改善箇所説明図

基準不適合発生箇所

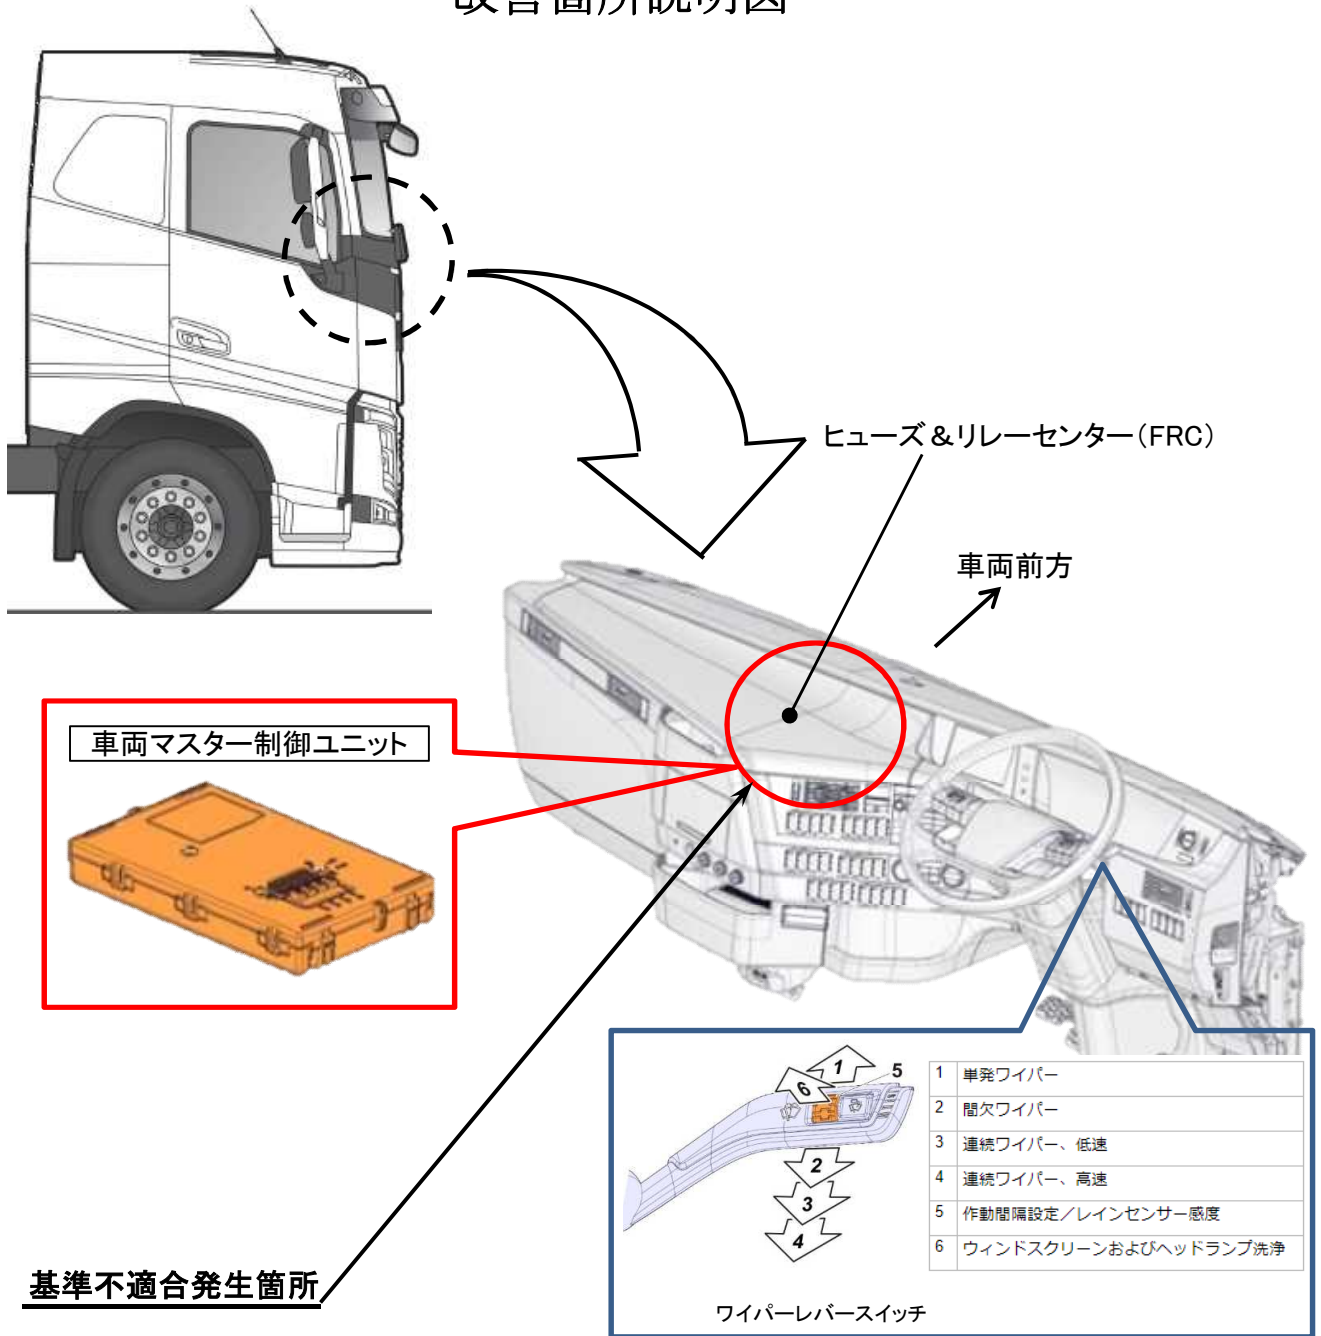
窓ふき器において、ワイパーの作動を制御する車両マスター制御ユニットのプログラムが不適切なため、ワイパーが自動または間欠モードで作動中に定位置で停止した時に、ワイパーが自動もしくは手動で再起動すると、ワイパーリレーの接点部でアーク放電が発生し短絡することがある。そのため、ワイパーの電源回路に過電流が流れてヒューズが溶断し、ワイパーが不作動となり必要な視野を確保できなくなるおそれがある。

全車両、車両マスター制御ユニットのプログラムを対策プログラムに書き換える。
